EMB P 4(S)、EMAP 4(S)、EMDP 4(S)用固定ボルト仕様変更のお知らせ

伊藤鉄工株式会社

EMB P 4(S)、EMAP 4(S)、EMDP 4(S)用固定ボルト

図-1 現行仕様

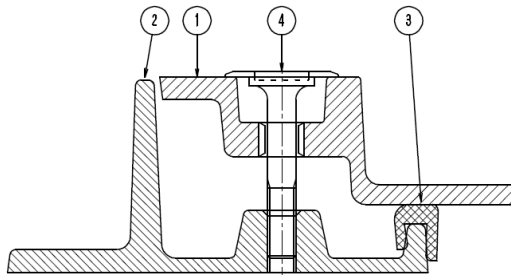
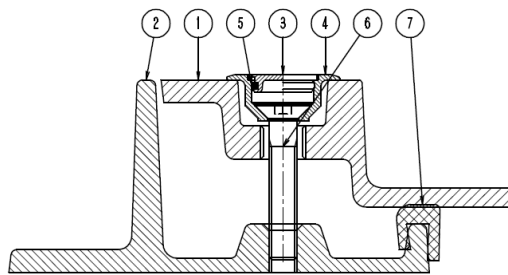
蓋・枠固定用のキャップボルトが下図の仕様に変更になります。

部番	部品名	数量
①	蓋	1
②	枠	1
③	パッキン	1
④	キャップ	4

部番	部品名	数量
①	蓋	1
②	枠	1
③	キャップボルトふた	4
④	キャップボルトケース	4
⑤	Oリング	4
⑥	六角穴付皿ボルト	4
⑦	パッキン	1

図-2 変更後の仕様

② 変更品

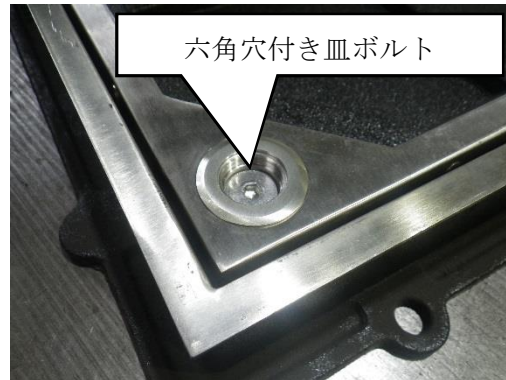
仕様変更に伴い、固定ボルトの開閉が変更になります。変更内容は下記のとおりです。

- (1) 「キャップボルトふた」のマイナスドライバーを差し込んで開けます。
- (2) 中の「六角穴付き皿ボルト」の六角穴に六角レンチを差し込んで、六角レンチを反時計回りにまわします。
- (3) 皿ボルトが緩んだら、皿ボルトとキャップボルトケースを手で引き抜きます。
- (4) ふたのねじ (M16) にEANKをねじ込み、EANKを取手にしてフタを持ち上げます。

※ ふたを閉める時はあける時と逆順で行ってください。
